febi
29581

EN Attention! The design of the push rod socket has been changed!

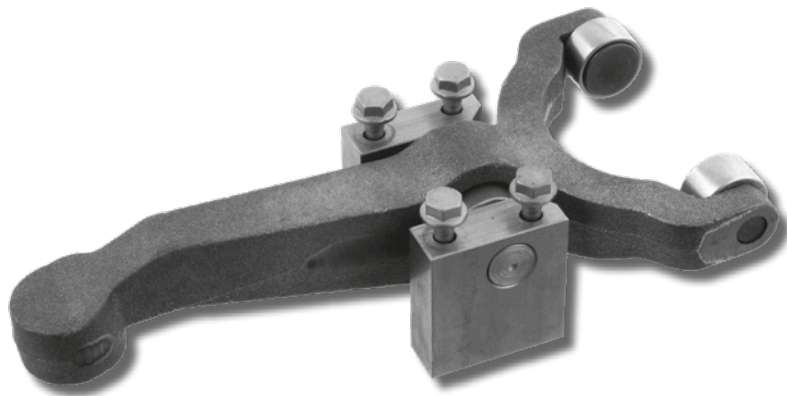
The manufacturer has changed the diameter of the push rod socket from 12mm to 16mm. **When fitting the clutch release fork febi 29581, please make sure that the push rod dimensions meet the new dimension specification (16mm).** If the diameters of push rod and socket don't correspond, the clutch release fork can be damaged! When changing the push rod, a new clamp must also be fitted. Please check the sealing plug for damage and replace if necessary.

The following table contains all required spare part numbers, in the correct replacement order:

Bezeichnung Description	Alt/Old: 12mm	Neu/New: 16mm	Hinweise/Remarks
Betätigungshebel Release lever	DAF 1316 304	DAF 1392 537 (1391 637)	
Kupplungsverstärker Clutch booster	DAF 1346 863	DAF 1450 047 (1392 204)	
Kupplungsverstärker Clutch booster	DAF 1349 889	DAF 1443 529 (1392 205)	Mit langem Druckstift für NMV-Einsatz (Schwungrad-Nebenabtrieb, ZF-Typ) – kupplungsunabhängiger Nebenantrieb Long push rod for NMV (flywheel PTO, ZF type) – clutch independent PTO
Druckstift Push rod	DAF 1324 359	DAF 1932 202	incl. Klemmring incl. clamp
Druckstift Push rod	DAF 1389 737	DAF 1392 203	Langer Druckstift für NMV-Einsatz (Schwungrad-Nebenabtrieb, ZF-Typ) – kupplungsunabhängiger Nebenantrieb Long push rod for NMV (flywheel PTO, ZF type – clutch independent PTO)
Abdichtbalg Sealing plug	DAF 0699 794	DAF 0699 794	
Klemmring Clamp	DAF 1324 362	DAF 1324 362
